Til Teknik- og Miljøudvalget

Spørgsmål stillet af Peter Thiele vedr. placering af P-kælder i lokalplan for Applebyes Plads Karréen

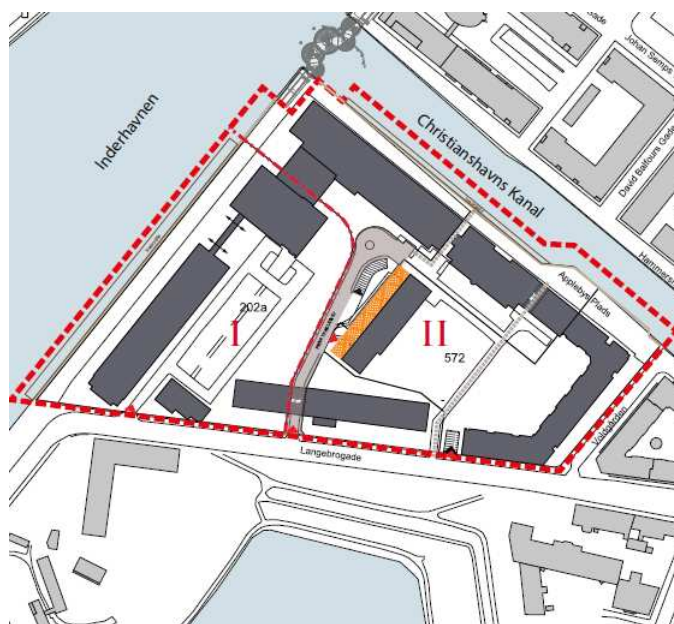
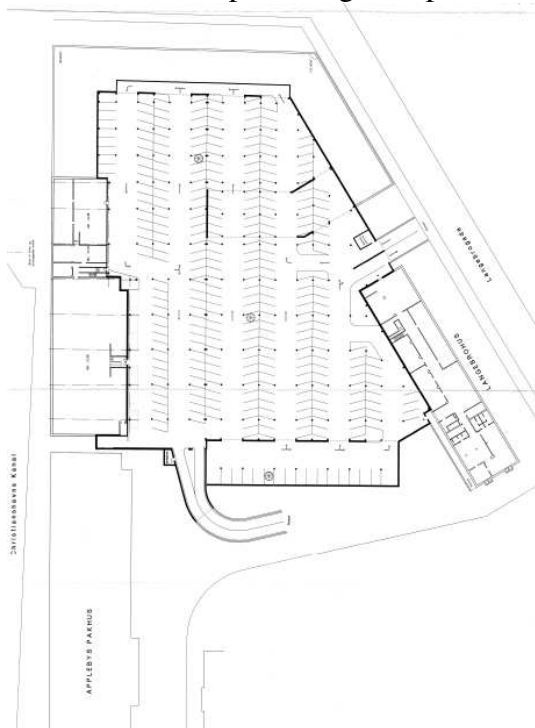
"Jeg vil gerne spørge præcis hvor parkeringskælderen er placeret i Appelby? I følge lokalplanen er parkeringskælderen placeret under det grønne område og under den forslåede bygning A. Så kan bygning A flyttes væk fra det grønne område?"

Parkeringskælderen er placeret under det grønne område, i det der i kommuneplanen og lokalplanen er angivet som område II.

I Kommuneplan 2015 er lokalplanområdet udlagt til boliger og serviceerhverv (C2*). Den maksimale bebyggelsesprocent er på 150, men stjernebemærkningen angiver, at bebyggelsesprocenten er 120 for underområde I og 170 for underområde II.

Det er ikke muligt at flytte bygning A (Karréhuset) over på område I, da der ikke inden for de 120 % i område I er m² nok til at kunne rumme Karréhuset. Endvidere er det en grundejer i område II, der ønsker at opføre Karréhuset.
